Respuestas a Preguntas

CONCURSO POR COMPARACIÓN DE PRECIOS No. EGEHID-CCC-CP-2022-0012

PLIEGO DE CONDICIONES ESPECÍFICAS PARA ADQUISICIÓN DE TREINTA Y UN (31) RESISTENCIAS DE CERÁMICA, PARA SER UTILIZADAS COMO REPUESTOS DEL SISTEMA DE EXCITACIÓN DE LA CENTRAL HIDROELÉCTRICA RINCÓN

IMAGEN 2

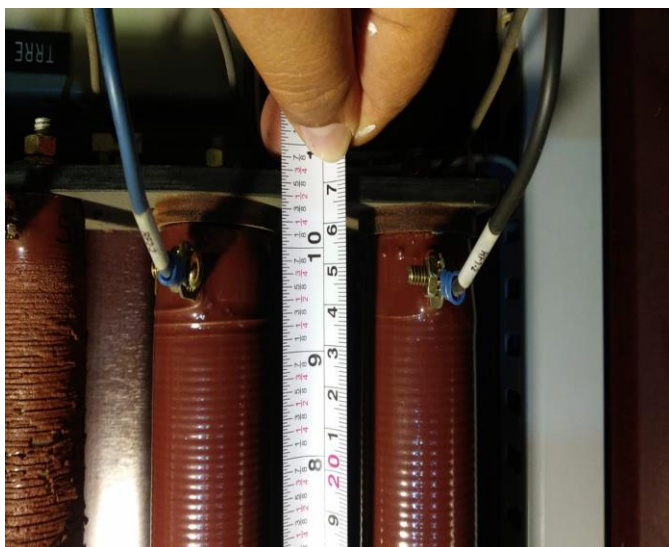
4. ¿Podrán enviarnos una foto de las resistencias actuales?

- 5.- Necesitamos saber la tolerancia de las dimensiones de las resistencias?

**Resp.: Si
ver imagen Anexas**

Resp: Están montadas entre 2 placas de baquelita fijas. ver fotos
